**Commission économique pour l'Europe**

**Forum mondial de l'harmonisation  
des Règlements concernant les véhicules**

**Simplification des Règlements ONU concernant l'éclairage  
et la signalisation lumineuse****Proposition de nouvelle série [07] d'amendements au  
Règlement ONU n° 48 (Installation des dispositifs  
d'éclairage et de signalisation lumineuse)****Communication du groupe de travail informel de la simplification  
des Règlements relatifs à l'éclairage et à la signalisation lumineuse\***

Le diagramme ci-dessous illustre ces limites et valeurs d'orientation initiale.

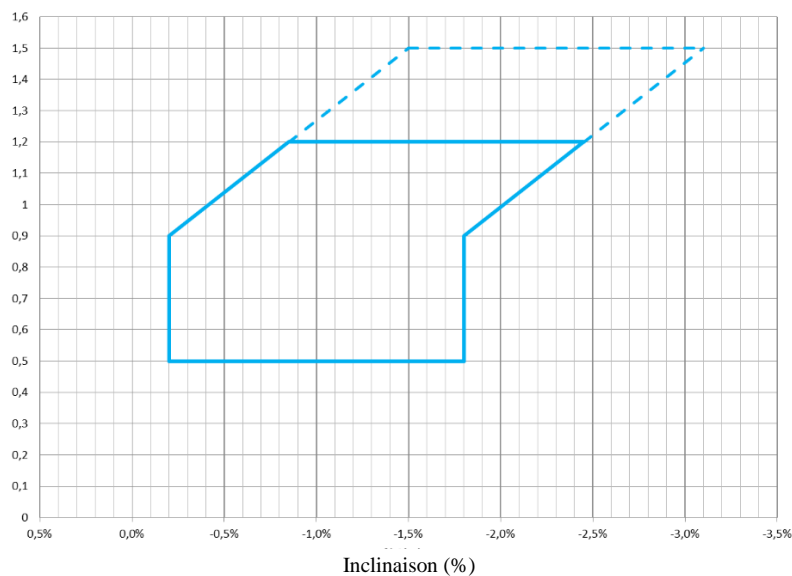
6.2.6.1.2 Selon la hauteur en mètres (h) du bord inférieur de la surface apparente dans la direction de l'axe de référence du faisceau-croisement, mesurée sur le véhicule à vide, l'inclinaison verticale de la ligne de coupure du faisceau de croisement, **à partir de la valeur initiale de l'inclinaison définie par le constructeur conformément au paragraphe 6.2.6.1.1 ci-avant**, doit se situer,  ~~dans toutes les conditions statiques définies à l'annexe 5,~~  **dans tous les états de charge définis à l'annexe 5**, dans les limites ci-après, l'orientation initiale ayant les valeurs suivantes :

**pour 0,5 m < h < 0,9 m, entre :**

**-0,2 % et -1.8 % ;**

**pour 0,9 m < h < 1,2 m, entre :**

**-0,2 % à -0,8[5] % pour la limite minimale de l'inclinaison verticale croissant linéairement par rapport à la hauteur de montage des feux de croisement**

**-1,8 % à -2,4[5] % pour la limite maximale de l'inclinaison verticale croissant linéairement par rapport à la hauteur de montage des feux de croisement**

pour  $1,2 \text{ m} < h < 1,5 \text{ m}$ , entre :

**-0,8[5] % à -1,5 % pour la limite minimale de l'inclinaison verticale croissant linéairement par rapport à la hauteur de montage des feux de croisement**

**-2,4[5] % à -3,1 % pour la limite minimale de l'inclinaison verticale croissant linéairement par rapport à la hauteur de montage des feux de croisement.]**

10. La modification de la fourchette de l'orientation verticale est fondée sur les décisions prises par le groupe de travail informel de la visibilité, de l'éblouissement et du réglage. Ce dernier a décidé de soumettre une proposition où la fourchette s'étend de 0 % à -1,6 % ; il a également été convenu que, si les experts du GRE le souhaitent, la limite fixée à 0 % pourra passer à -0,2 % tout en maintenant un écart de 1,6 % (ce qui impliquera, en parallèle, de décaler la limite supérieure à -1,8 %). Le Royaume-Uni et la Pologne ont prié l'Organisation internationale des constructeurs d'automobiles (OICA) de mieux motiver la nécessité d'avoir une fourchette d'au moins 1,6 %.

11. À la soixante-dix-huitième session du GRE, certains experts ont souhaité que la limite de 0 % soit décalée à -0,2 % et personne ne s'est opposé à ce que, en parallèle, la limite supérieure passe de -1,6 % à -1,8 %. Le Royaume-Uni et la Pologne ont, de nouveau, demandé que la nécessité d'avoir une fourchette d'au moins 1,6 % soit mieux justifiée.

13. Enfin, parmi les propositions de valeurs limites de l'orientation, deux devraient, selon les calculs, présenter deux chiffres après la virgule, alors que les valeurs indiquées dans le texte actuel du Règlement ONU n° 48 ne comportent qu'un seul chiffre après la virgule. Par conséquent, le second chiffre est à chaque fois indiqué entre crochets en attendant de déterminer s'il faut le conserver ou arrondir au dixième le plus proche.

« Modèle A

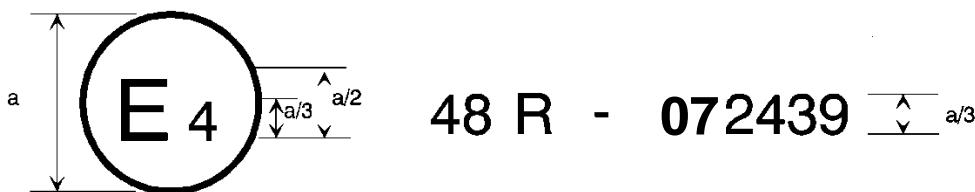
La marque d'homologation ci-dessus, apposée sur un véhicule, indique que le type de ce véhicule a été homologué aux Pays-Bas (E 4), en ce qui concerne l'installation de dispositifs d'éclairage et de signalisation lumineuse, en application du Règlement n° 48 tel qu'il a été modifié par la série 06 [07] d'amendements. Le numéro d'homologation indique que l'homologation a été accordée conformément aux prescriptions du Règlement n° 48 tel qu'il a été modifié par la série 06 [07] d'amendements.

19. Cette annexe est modifiée pour actualiser les exemples de marques à apposer et les descriptions correspondantes au regard de la nouvelle série 07 d'amendements.
